Verslag huishoudelijke elektrische installatie op laagspanning en zeer lage spanning

Referentie: **013-20261015-05**	Datum controle: **15/10/2026**
Keurder: **013**

Eigenaar:	**Onbekend**	EAN-code:	**541448820043673146**
Adres installatie:	**Sint-Gerolfstraat 3, 9031 - Gent**	Nummer teller(s):	**1sag1105071751**
		Distributienetbeheerder installatie:	**Fluvius**

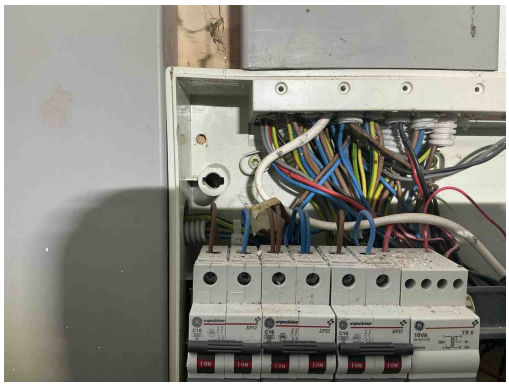
B06 - Het elektrisch verdeelbord heeft niet de minimale beschermingsgraad IPXX-B in een gewone ruimte (Boek 1: 4.2.2.3).

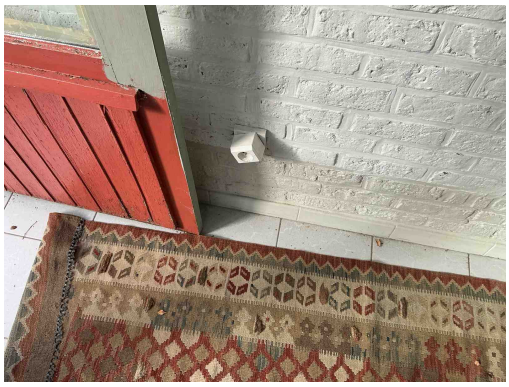
T21a - Het elektrisch materieel is niet geplaatst volgens de voorschriften van de fabrikant/ regels van goed vakmanschap. (Boek 1: 1.4.1.3) Oa ophangvijzen elektrisch verdeelbord niet afgedekt. Zie klasse II toestel.

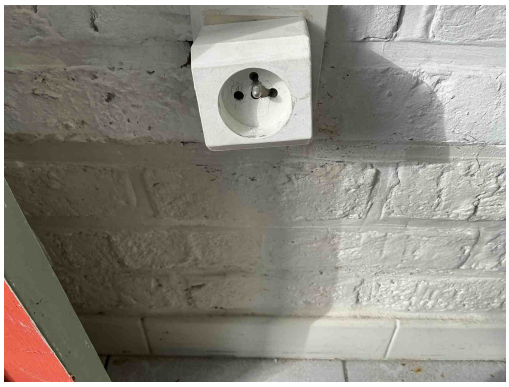
T10 - Bepaalde contactdozen en/of schakelaars zijn niet degelijk bevestigd (Boek 1: 1.4.1.3).
Opmerking: Oa veranda

T09 - Bepaalde contactdozen en/of schakelaars zijn beschadigd (Boek 1: 1.4.1.3).
Opmerking: Oa veranda

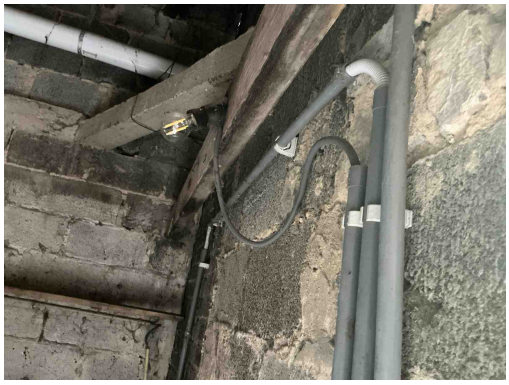
T09 - Bepaalde contactdozen en/of schakelaars zijn beschadigd (Boek 1: 1.4.1.3).
Opmerking: Oa veranda
